**“Lavori per il ripristino della continuità idraulica della lama San Giorgio”
Progetto definitivo presentato dal Consorzio di Bonifica Terre d’Apulia**

OSSERVAZIONI

Il Comitato cittadino Salviamo Lama San Giorgio-vallone Guidotti di Rutigliano, in riferimento all’avviso del Consorzio di Bonifica Terre d’Apulia pubblicato sul Bollettino Ufficiale della regione Puglia n. 187 del 01.12.2011 relativo alla “Procedura di verifica assoggettabilità V.I.A. Lama San Giorgio”, espone le seguenti osservazioni.

Carta vincoli archeologici, PUTT/PRG Rutigliano. (Area cerchiata: contrada Cicco Severini.)

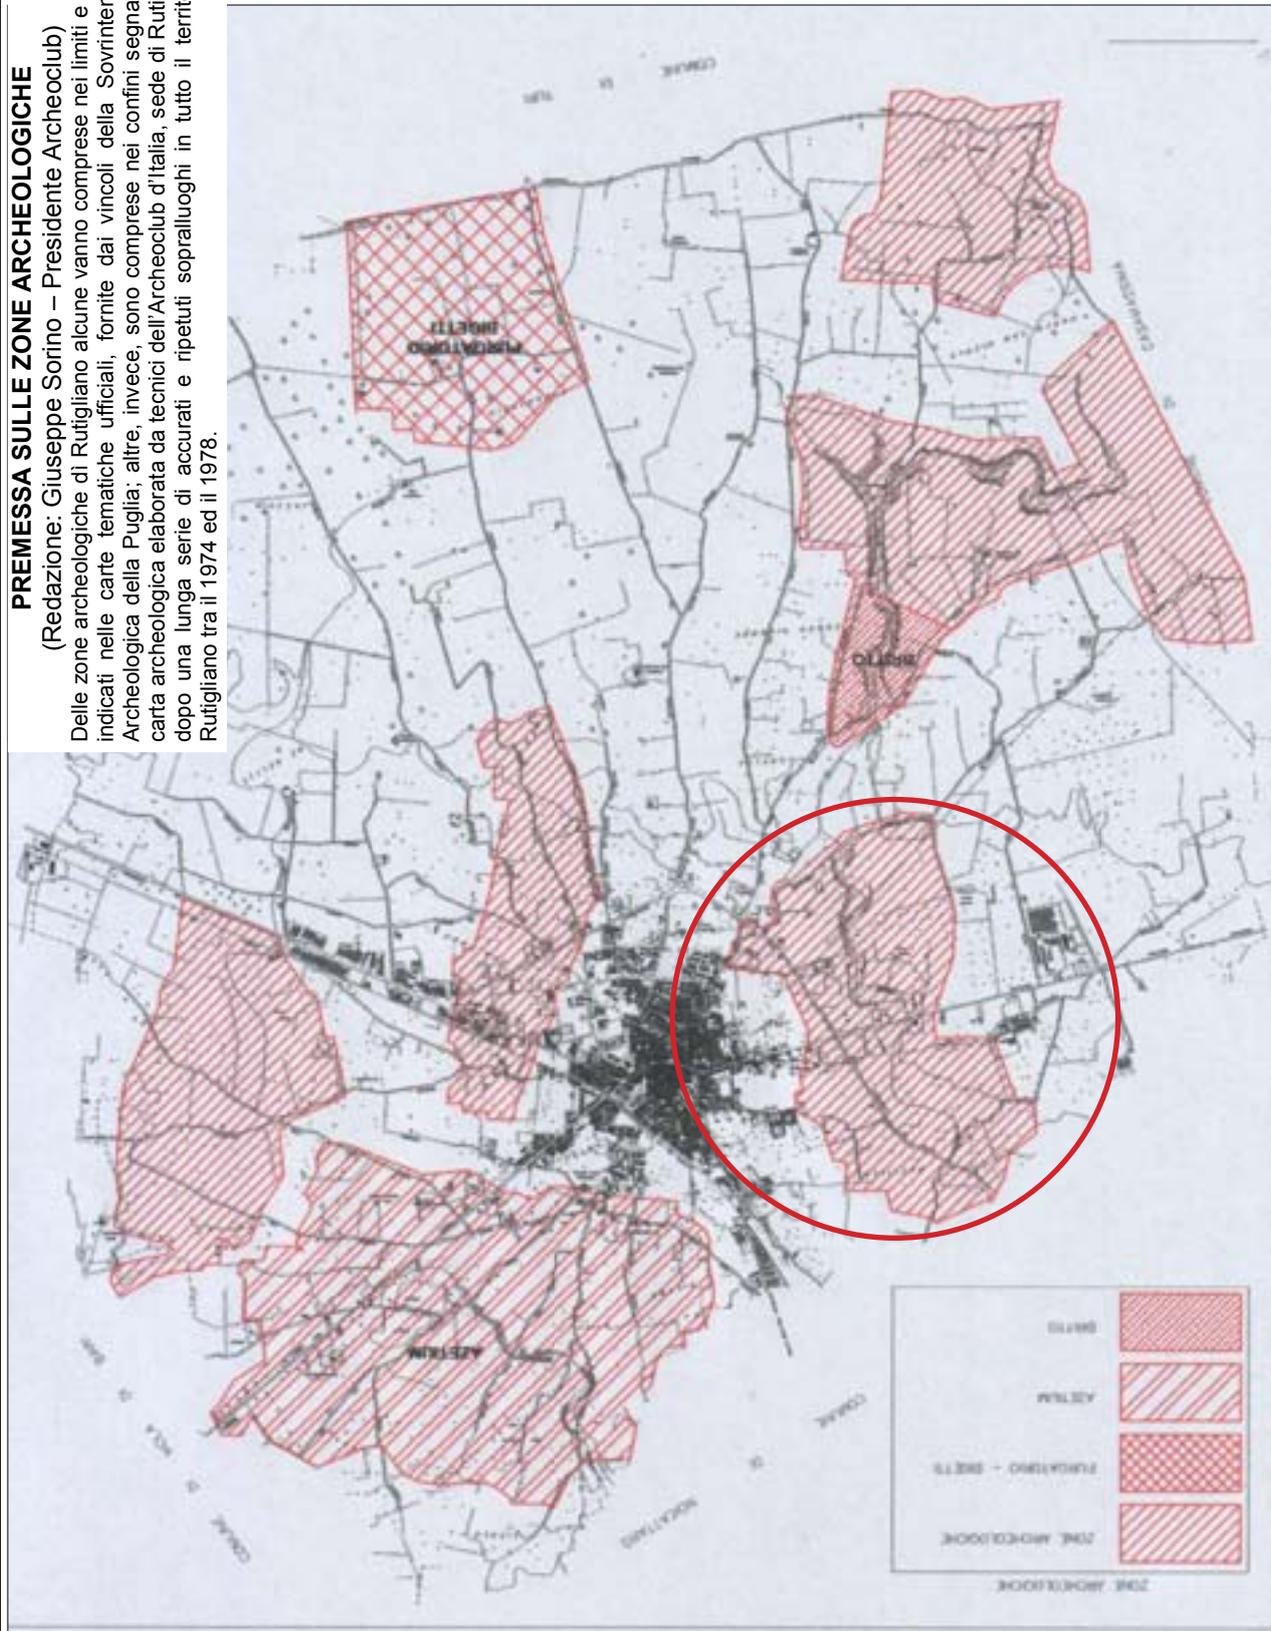
3. La savanella nel comune di Rutigliano risparmierà solo il tratto di lama dell'Annunziata, immediatamente dopo riprende la sua costruzione. Il comitato fa notare che il canale in progetto attraverserà per intero la zona di interesse archeologico di contrada Cicco Severini censita come tale nel vigente PUTT/PRG dello stesso comune di Rutigliano (allegato 1). La zona di interesse archeologico parte dalla vecchia strada provinciale per Casamassima che porta alla chiesetta rurale della Materdomini e taglia perpendicolarmente la lama San Giorgio, si estende in direzione Noicattaro fino oltre la strada provinciale per Adelfia. In quest'area è presente un importante fenomeno carsico di falda freatica superficiale che crea un ruscello su cui si è sviluppato un rigoglioso canneto. Il ruscello, dopo circa 400 m, si infila in un inghiottito posizionato nell'alveo della lama, inghiottitoio e fenomeno carsico che saranno inevitabilmente intercettati e distrutti dall'opera in progetto trovandosi sul suo asse longitudinale.
